Акт обследования № 7

ДОЛ «Манжерок» на предмет доступности образовательных услуг для инвалидов и других МГН

фото3. Автостоянка

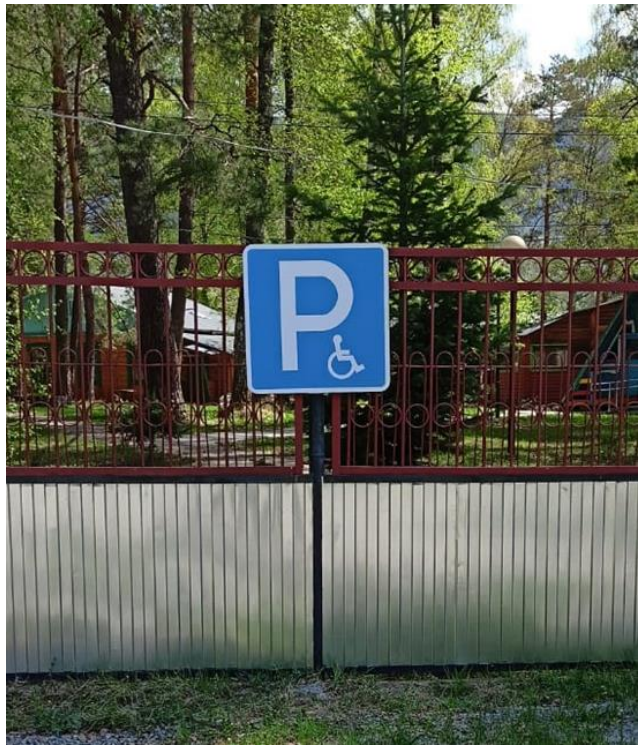
Комментарий к заключению: На пути движения к объекту отсутствуют направляющие средства поддержки инвалидов. Поверхность пути на территории не имеет крупноструктурных материалов, на пути движения отсутствуют выступающие объекты. установлена схема передвижения по территории, адаптированная для слабовидящих. В целом, территория, прилегающая к зданию, доступна всем.

Фото 11. Коридор корпус 1

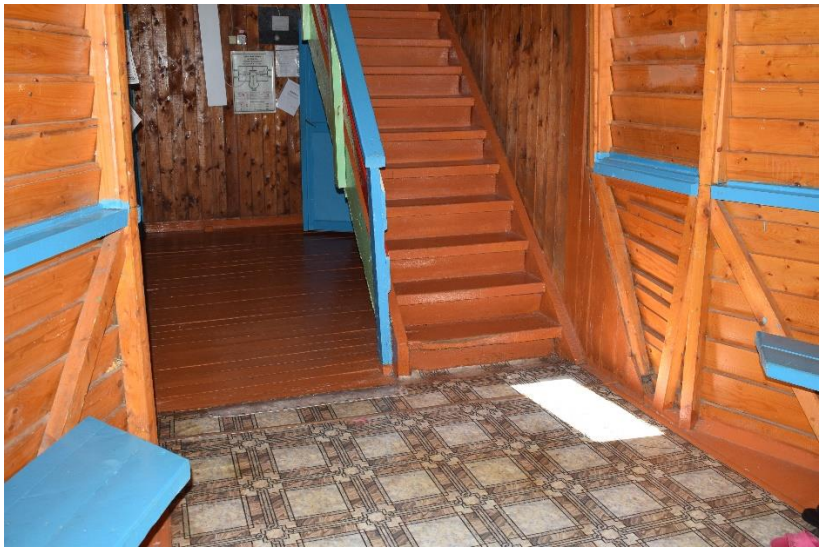
3.1	Коридор (вестибюль, зона ожидания, галерея, балкон)	есть		11,15	- Рекомендуется предусматривать световые маячки. - отсутствие комплексной информации о пути и направлении движения со схемой расположения и функциональным назначением помещений; - отсутствуют горизонтальные поручни вдоль стен, согласно ГОСТ Р 51261; - наличие функциональных препятствий (двери, открывающиеся наружу);	все	- Рекомендуется предусматривать световые маячки. Зоны "возможной опасности" с учетом проекции движения дверного полотна должны быть обозначены контрастной цвету окружающего пространства краской для разметки. - обозначить на схемах наиболее оптимальные пути движения к зоне целевого назначения и санитарно-гигиеническим помещениям, обеспечив	Орг, ТСР, ТР

их комплексной информацией (цветовые и тактильные направляющие); - установить поручни вдоль стен;	
3.2	Лестница (внутри здания)	есть		11	- отсутствуют поручни вдоль стен;	К О	- Установить тактильную плитку за 0,8 м до начала марша по длине лестницы	-

3.3	Пандус (внутри здания)	нет	-	-	-	-	-	-
3.4	Лифт пассажирский (или подъемник)	нет	-	-	-	-	-	-
3.5	Дверь	есть	-	11,15	- Ненормативное размещение информационных обозначений помещений; - Слишком высокие пороги в жилом корпусе;	все	- Установить информирующие обозначения помещений: рядом с дверью, со стороны дверной ручки на высоте 1,4 до 1,75 м. - реконструкция дверных порогов;	Орг, ТСР

Фото 16. Кабинетная форма обслуживания (комната психолога)

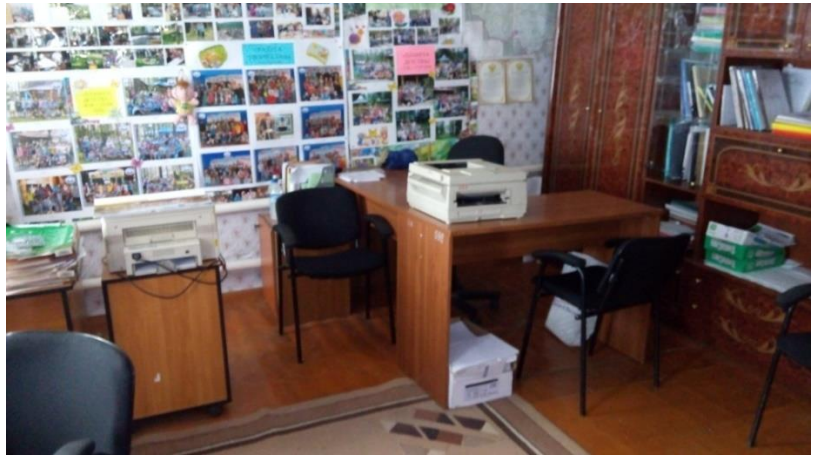
4.1	Кабинетная форма обслуживания Медпункт Администрация	Есть	-	16,23	- Информация (или способ её подачи) не приспособлен для инвалидов	Г У	- Организовать сурдоперевод или установить индукционную систему (переносную);	ТСР, Орг

Фото 31. Туалетная комната для инвалидов, корпус 5

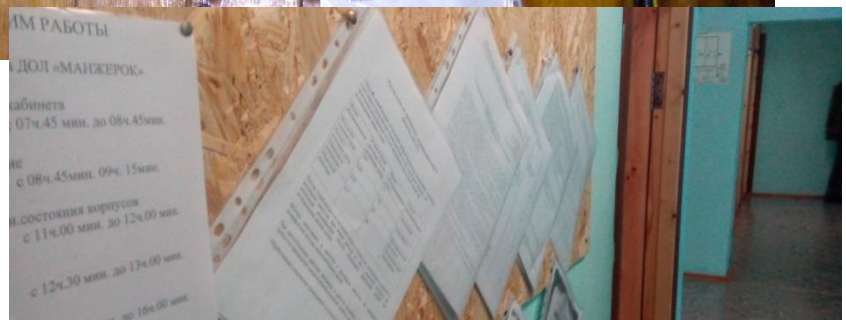
Наименование структурно-функциональной зоны	Состояние доступности	Приложение		Рекомендации по адаптации (вид работы)** к пункту 4.1 Акта обследования ОСИ
		№ на плане	№ фото	
5. Санитарно-гигиенических помещений	Д- Всем (К)	-	-	Выполнить текущий ремонт слива душевой комнаты , 27
